HT-198-1

HTTR 設工認 第 2 回申請の一部補正(R2.3.30)の
コメントに係る回答

令和 2 年 6 月 12 日

日本原子力研究開発機構 大洗研究所

図1 可搬型計器、可搬型発電機等の接続概略図

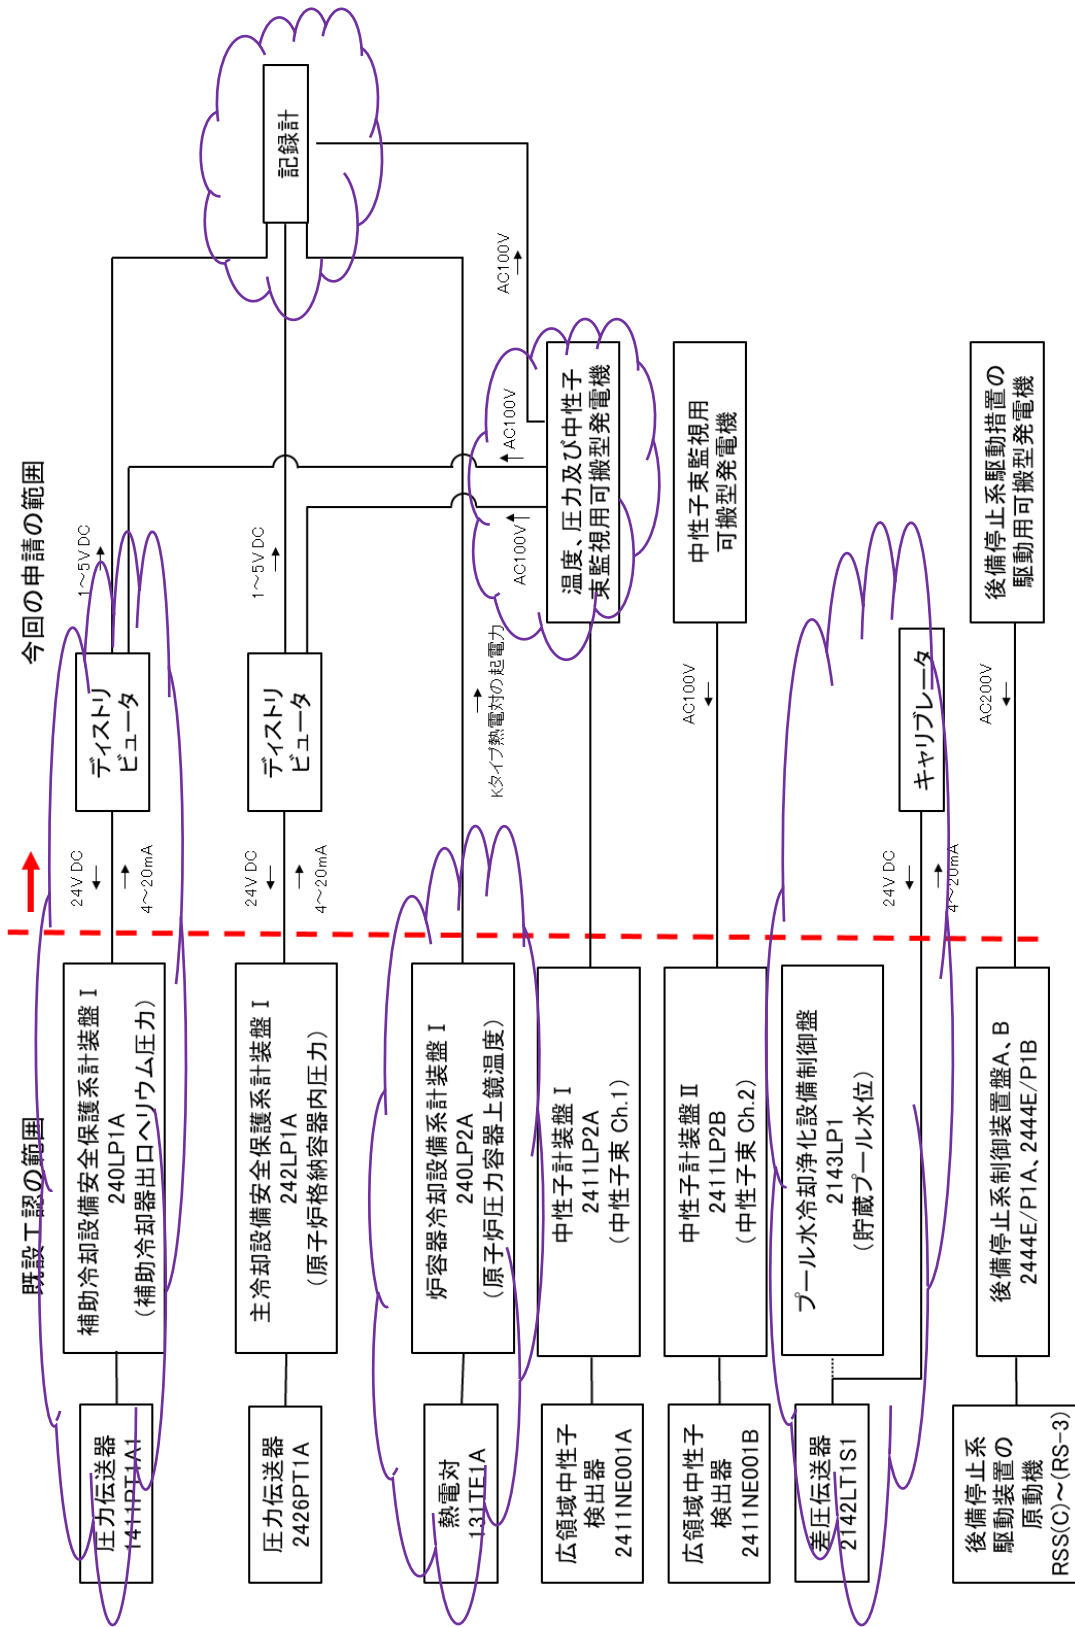
竜巻及び竜巻随件事象として、全交流動力電源喪失を想定し、可搬型設備による代替措置により、原子炉は安全に停止・維持できる設計であること、7日間の監視が可能であることを説明すること。

降下火砕物の影響として、全交流動力電源喪失を想定し、可搬型設備による代替措置により、原子炉は安全に停止・維持できる設計であること、7日間の監視が可能であることを説明すること。

竜巻及び火山事象の影響により全交流動力電源が喪失した場合は、全交流動力電源喪失に係る対応措置として、可搬型計器、可搬型発電機等を用いて下記に示す監視を行うことを許可申請書に記載している。

- 1) 炉心冷却機能及び原子炉冷却材圧力バウンダリの閉じ込め機能の監視
原子炉圧力容器上鏡温度及び補助冷却器出口ヘリウム圧力
- 2) 使用済燃料貯蔵プールの貯蔵機能の監視
使用済燃料貯蔵プール水位

全交流動力電源喪失に係る対応措置においては、第4回申請のうち第4編 多量の放射性物質等を放出する事故の拡大の防止対策機器(消防自動車・ホース、可搬型計器・可搬型発電機等)で申請している資機材(ディストリビュータ、記録計、キャリブレータ、可搬型発電機)を使用する。可搬型計器、可搬型発電機等の接続イメージを図1に、可搬型発電機の詳細仕様を表1に示す。また、可搬型発電機7日間の運転に必要な量の燃料(軽油)を油脂倉庫に保管することとしている。

後備停止系盤Aに8基、後備停止系盤Bに8基の合計16基が接続されている。
 各々の配線用遮断器(16台)に対して1台ずつ配線をつなぎ変えて電源を供給し後備停止系を投入する。

図 中央制御室系換気空調設備 (閉回路循環方式)

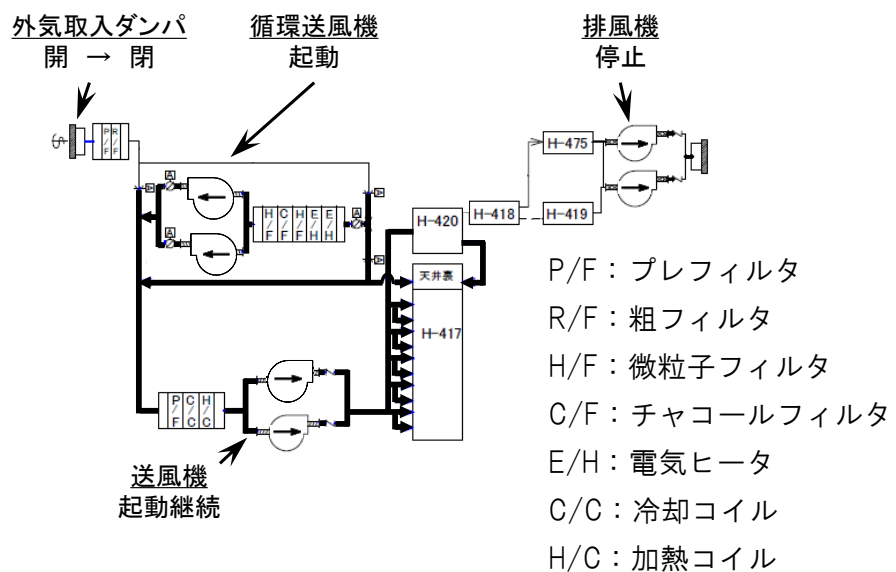
ばい煙又は有毒ガスによる外部火災の二次的影響については、中央制御室において、外気取入ダンパの閉止及び換気空調設備の閉回路循環運転を実施できる設計であることを説明すること。

ばい煙又は有毒ガスによる外部火災の二次的影響に対して、中央制御室での居住者の活動性を確保するため、中央制御室系換気空調設備は、外気を取入れを停止し、閉回路循環方式の運転を実施できる設計である(下図参照)。具体的には、HTTR 運転手引に従い、外気取入れダンパの閉止、排風機を停止及び循環送風機を起動すること等により閉回路循環方式に切り替える。
